## Modulo per la presentazione delle osservazioni per i piani/programmi/progetti sottoposti a procedimenti di valutazione ambientale di competenza statale

Il/La Sottoscritto/a Davide Iannelli, per conto delle associazioni: **Italia Nostra Matese Alto Tammaro, WWF Sannio, LIPU Benevento, Associazione Galanti S. Croce del Sannio, Associazione Socio Culturale Cerretese Cerreto Sannita, A.S.M.V. associazione storica medio Volturno, Istituto Storico Sannio Telesino, La Cittadella Morcone, Pro Olio San Lupo, Togo Bozzi Guardia Sanframondi**

ID 8937 - Progetto di un impianto eolico, costituito da 8 aerogeneratori di potenza pari a 6,2 MW ciascuno, per una potenza complessiva di 49,6 MW, da realizzarsi nei comuni di San Lupo, San Lorenzo Maggiore, Pontelandolfo, Guardia Sanframondi, Cerreto Sannita e Casalduni. Valutazione Impatto Ambientale (PNIEC-PNRR) 8937

(F6) CERRETO SANNITA Belvedere della "Leonessa" \_ Punto Panoramico: Fotosimulazione

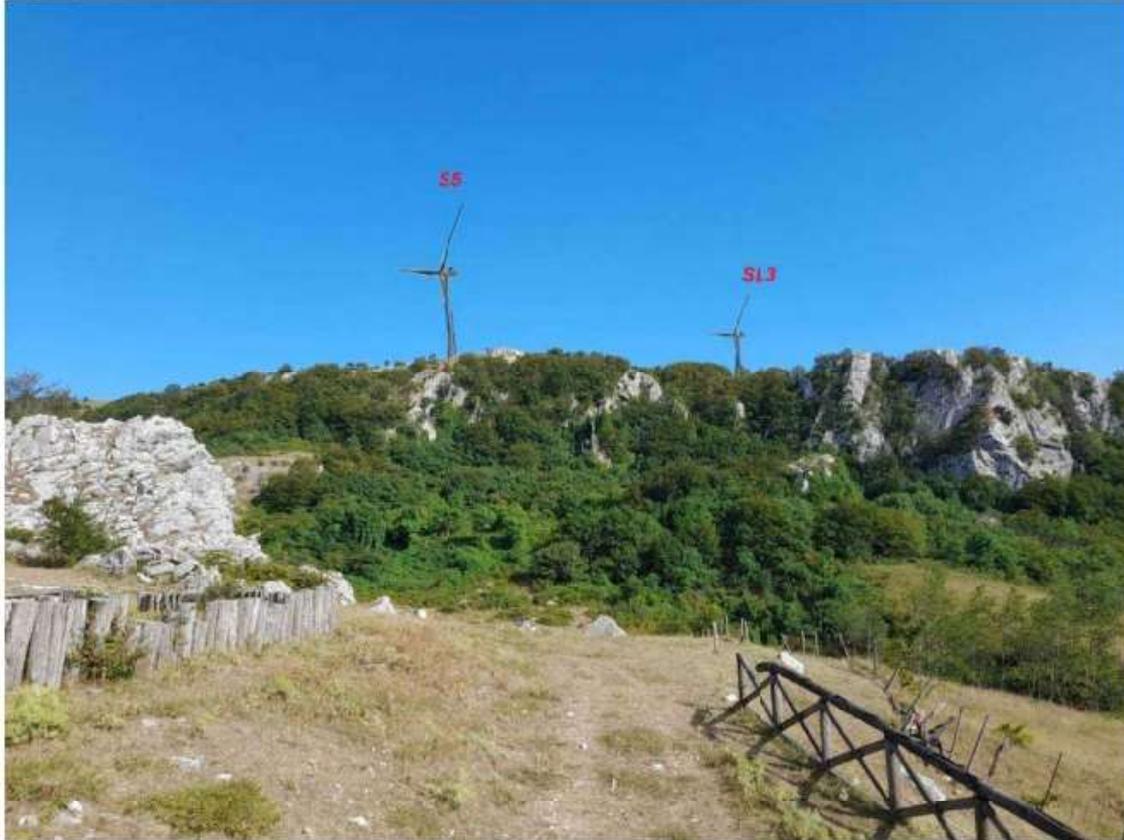
Il proponente, nell'omettere la valutazione dell'impatto dell'impianto eolico sui beni culturali di tutto il territorio circostante, omette in particolare per questo sito una valutazione articolata e approfondita tale da includerne le diverse e sovrapposte valenze di geosito, di sito storico-archeologico, di insediamento religioso rupestre di archeologia medievale, di sito paesaggistico di carattere identitario dell'insieme comprensoriale del territorio.

### 3. CARTA ARCHEOLOGICA COMUNI DI CERRETO SANNITA, GUARDIA SANFRAMONDI, SAN LORENZELLO

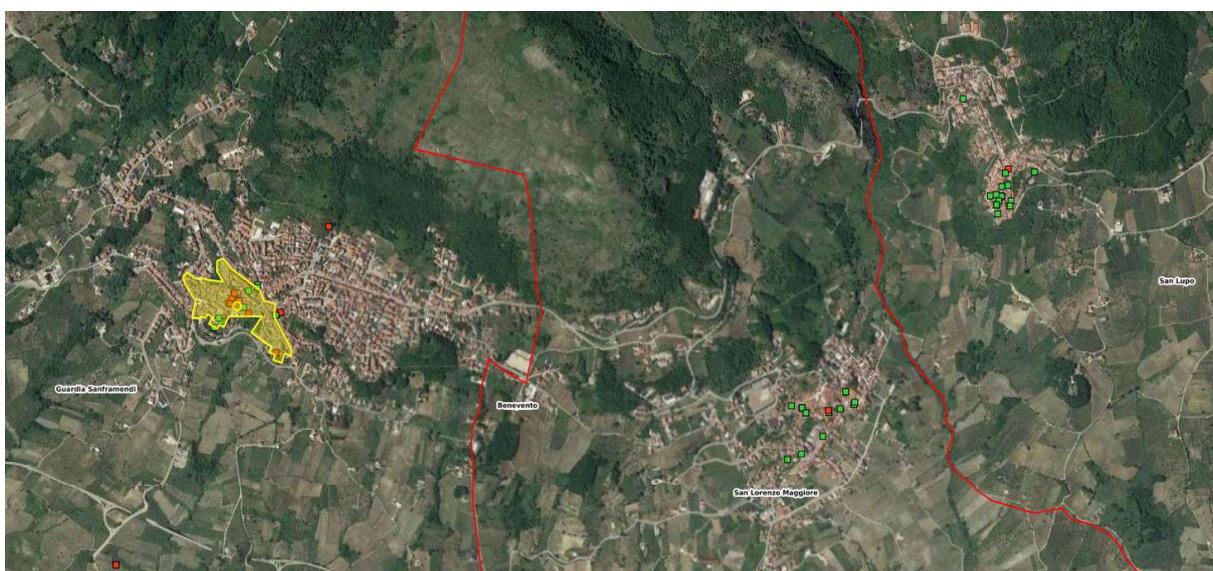
Il proponente omette completamente di esporre la valutazione di impatto del passaggio sui beni archeologici e architettonici, in un'area estremamente ricca di siti archeologici noti. In particolare, il proponente non tiene in alcun conto la Carta archeologica dei Comuni di Cerreto Sannita, Guardia Sanframondi, San Lorenzello

Erroneamente afferma che:

- *Le opere di progetto non incidono in modo diretto sulle componenti paesaggistiche;*
- *L'intervento non interferisce direttamente con aree e beni del patrimonio storico culturale. Non ci sono impatti negativi al patrimonio storico, archeologico ed architettonico;*
- *L'intervento si colloca in un paesaggio ampio, dalle grandi visuali e dalla presenza di diversi elementi che non emergono mai singolarmente, per cui il peso che il proposto*

#### 4. IMPATTO VISIVO E FOTOINSERIMENTI

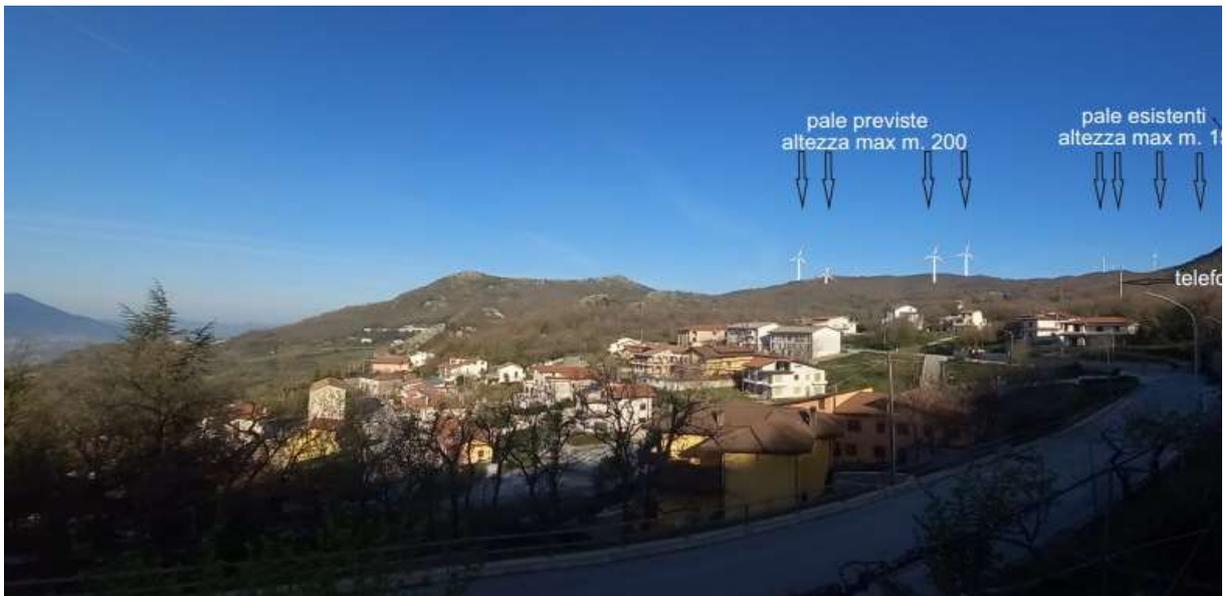
- Negli elaborati progettuali, contrariamente a quanto indicato in premessa, in nessuna delle tavole risultano presenti fotoinserti degli impianti previsti dal proponente rispetto all'impatto visivo provocato dall'alta densità e dalle relazioni di intervisibilità rispetto a parchi eolici adiacenti, tenuto conto che le distanze rispetto ai punti di vista o di belvedere accessibili al pubblico sono inferiori ai 10 Km (distanza corrispondente a 50 volte l'altezza massima del più vicino aerogeneratore, a sua volta corrispondente a m. 200)

- I fotoinserti realizzano simulazioni fuorvianti, tese a far immaginare l'effetto ottico di pale alte 200 metri e incombenti a poca distanza dai centri abitati come minuscole silhouette poste a distanza lontanissima, in palese distorsione dell'effettivo impatto sul paesaggio e sulla veduta. Di seguito, a solo titolo di esempio, fotoinserti realistici nei Comune di San Lupo e Pontelandolfo.

E' evidente l'alterazione dello skyline e del valore paesaggistico dei borghi:
